# 四国横断自動車道 勝浦川渡河橋の整備に関する環境保全検討委員会 (第5回)

## 第4回委員会からの回答及び変更点

令和2年9月29日

## 2-1-1 第4回委員会における主な意見及び回答(1/3)

## 点検足場の素材に関する比較検討結果

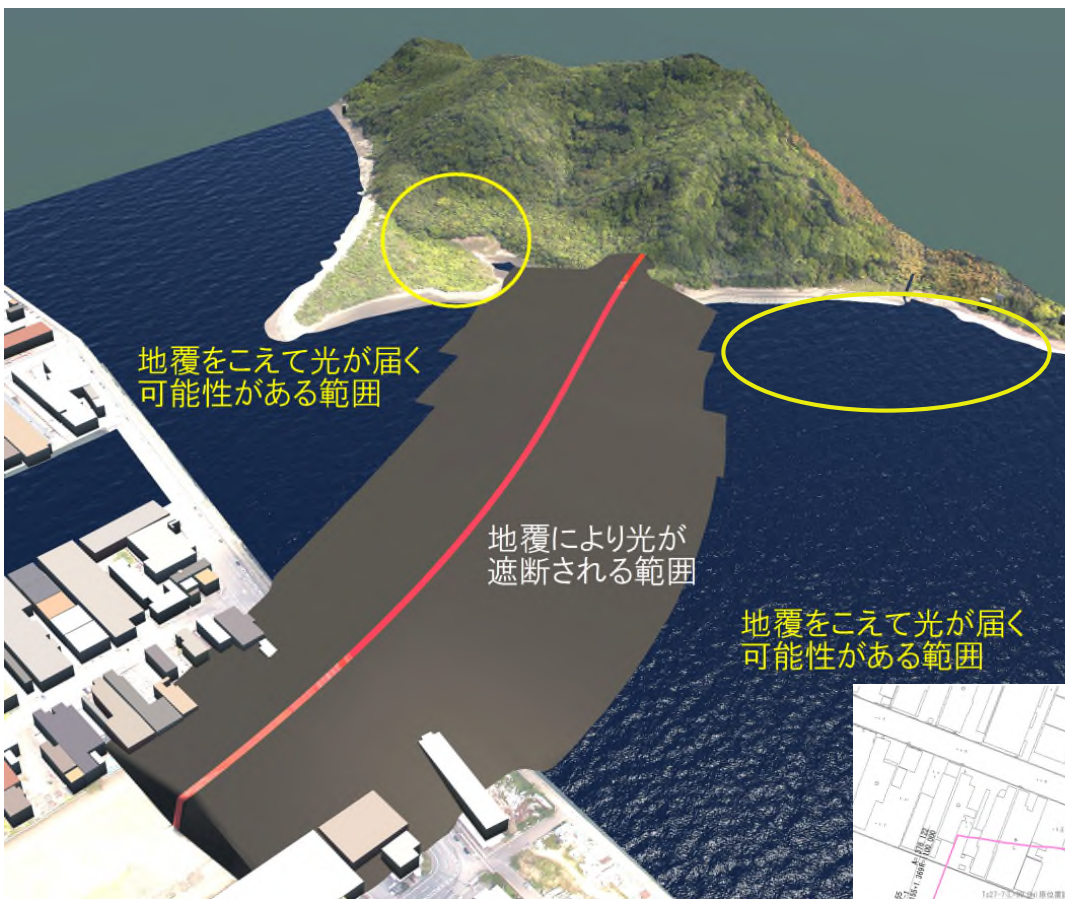
意見内容		意見に対する回答	配付資料
1	計画線より上流の右岸側にあるカワウのコロニーに対し、工事の影響によってその生息場が変化するか調査を実施する方が良い。	鳥類のモニタリング調査の実施にあわせて、カワウのコロニーの利用状況を把握します。なお、令和2年度調査では、6月にカワウのコロニーの状況を把握するための補足調査を実施しています。	資料3 P16-17
2	橋梁のかけ違い部の煩雑感の更なる軽減のために、点検足場についてもデザインに配慮して下さい。	A2橋台のみに点検足場を設置します。点検足場を望む視点が勝浦川左岸側からのみであることから、塩害に強いアルミ製で、塗装を橋台コンクリートに近いシルバー色とすることで、遠景では橋台の色彩に溶け込むと考えられます。なお、形状については一般的な形状としています。	資料2 P3
3	走行車両のヘッドライトの照射範囲について、干潟が照らされていないか確認して下さい。	右岸側の干潟について、一部ヘッドライトによる光が届く可能性が考えられます。ただし、当該箇所は既往の生息状況調査においてシギ・チドリ類はほとんど確認されていないことから、影響はほとんどないものと想定されます。	資料2 P4
4	工事の休止期間が長くなると、これまでに実施してきた調査結果が使いなくなる可能性があるため、工事開始時期が分かった段階で、調査計画を再確認して報告して下さい。	今回地形調査の結果より、仮設計画の見直しを行いました。河川環境改変の範囲が大きくなり、これによる調査計画を見直し、各専門の委員に事前に報告し、令和2年6月より調査を実施しております。	—
5	資料4のモニタリング調査計画の見直し(案)に、工事休止期間中に調査計画を適宜見直すことを追記するようにして下さい。	第4回モニタリング調査計画(案)策定時から、仮設計画が見直しとなったため、本資料には「工事休止期間中に調査計画を適宜見直すこと」を追記しております。	—

FRP製の景観性(色彩対応)がやや優れるものの、施工性・耐食性の観点からアルミ製を採用します。

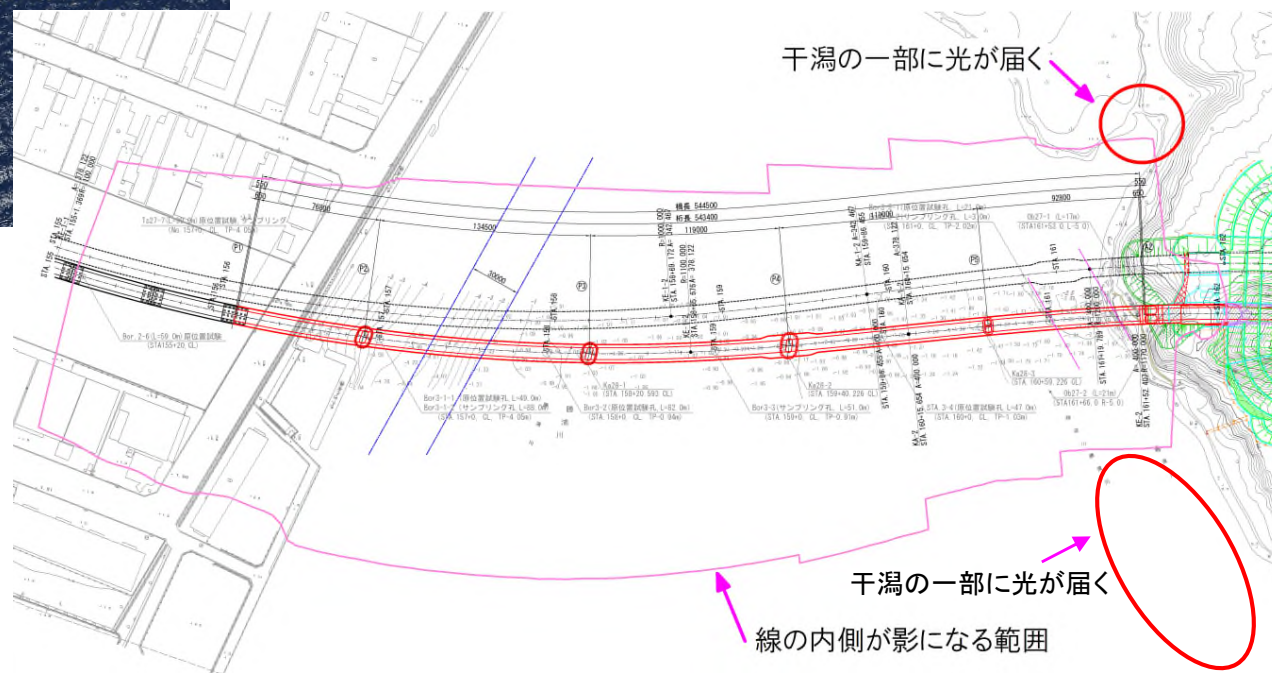
ヘッドライトが干潟の一部に届く可能性はあるものの、シギ・チドリ類への影響はほとんどないと考えられる。

ヘッドライトは真横ではなく前方に照射され、鋼製高欄の支柱が1.5m程度の間隔で存在するため、支柱により光が遮断されますが、右岸側の干潟の一部には光が届くと考えられます。ただし、当該箇所は既往の生息状況調査においてシギ・チドリ類はほとんど確認されていないことから、影響はほとんどないものと想定されます。

# 2-2-1 仮設工変更

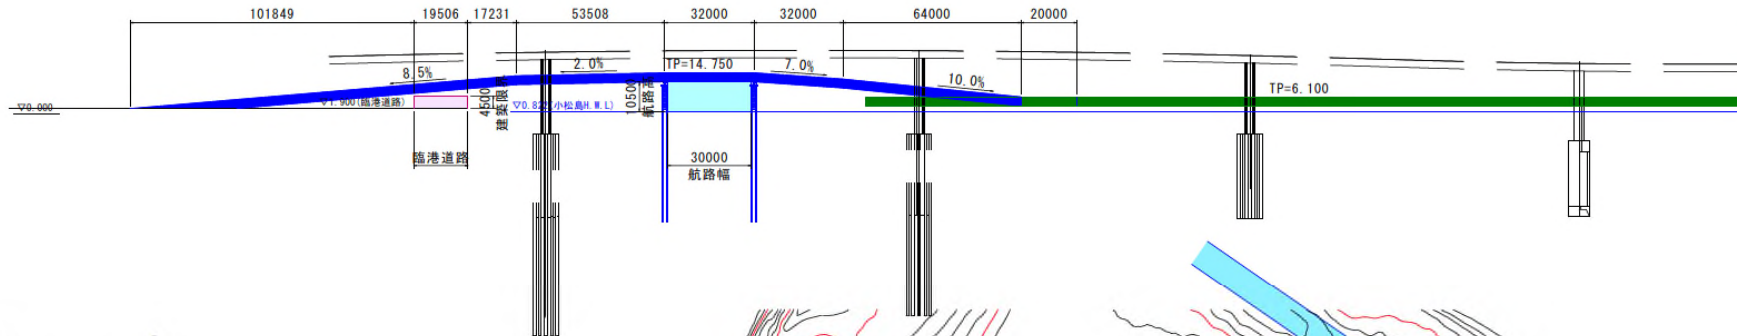
施工中の改変面積の最小化と工事期間の短縮を図るため、第4回委員会の仮設栈橋の施工方法を変更。

項目	第4回委員会	第4回委員会以降の仮設工変更
<p>① 仮栈橋</p> <p>改変面積の最小化</p> <p>脚の間隔の配慮</p>	<p>水深の浅い範囲のみに仮栈橋を設置し、また、水深の深い箇所は台船施工にすることで、仮栈橋の設置範囲を最小とする。</p> <p>仮栈橋の脚の間隔を極力長くすること (L=32.0m) で、仮栈橋の脚基数を少なくする。</p>	<p>台船では河床堆積による掘削、強風による作業中止が起こり得るため、<u>陸上部から仮橋にて進入する施工方法に変更</u>。台船航路の掘削の必要がないため、河床の改変面積の最小化が図れるほか、台船施工に比べて工期短縮も期待される。</p> <p>仮栈橋脚間隔(L=32.0m)は同左</p>
<p>② 水質汚濁対策</p>	<p>施工時には、水質汚濁対策を適切に行う。</p>	<p>同左</p>
<p>③ 騒音・振動対策</p>	<p>施工時には、騒音・振動対策を適切に行う。</p>	<p>同左</p>
<p>④ 仮設計画イメージ</p>
